Procès-verbal de contrôle d'une installation électrique en BT et TBT

NON CONFORME

Rue	Weiveld
Numéro	21
Boîte	
Postcode	9255
Commune	BUGGENHOUT
Pays	Belgique

Visite de contrôle d'une installation domestique selon (AR 08/09/2019) - RGIE Livre 1 - 6.5. et 4.2.4.3.

Image du tableau de repartition et de manoeuvre:

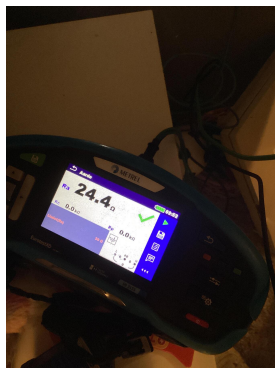
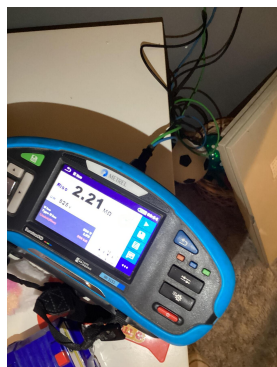
- I2.03 Un ou plusieurs dispositif(s) de protection à courant différentiel-résiduel ne fonctionne(nt) pas avec le bouton test et / ou injection de courant . (Livre 1 Sous-section 6.5.7.2)

- I4.04 Le conducteur de protection (PE) est à distribuer dans toute l'installation. (Livre 1 Sous-section 5.3.5.3.G. et 5.4.3.1.)
 - I5.13 La tension nominale de service n'est pas indiqué clairement sur le tableau (Livre 1 Sous-section 3.1.3.3.)

- I6.03 L'intensité nominale du dispositif de protection à courant différentiel-résiduel doit être adaptée au dispositif de protection contre les surintensités (Livre 1 Section 4.4.1.)

- I9.02 Réorganiser des interrupteurs, prises, connexions et boîtes de jonction. (Livre 1 sous-section 1.4.1.3.)
 - I9.13 Appareils sans socle doivent être complétés par des plaques de montage appropriés . (Livre 1 Section 5.1.4. et 5.3.5.2. et 5.3.5.4.)
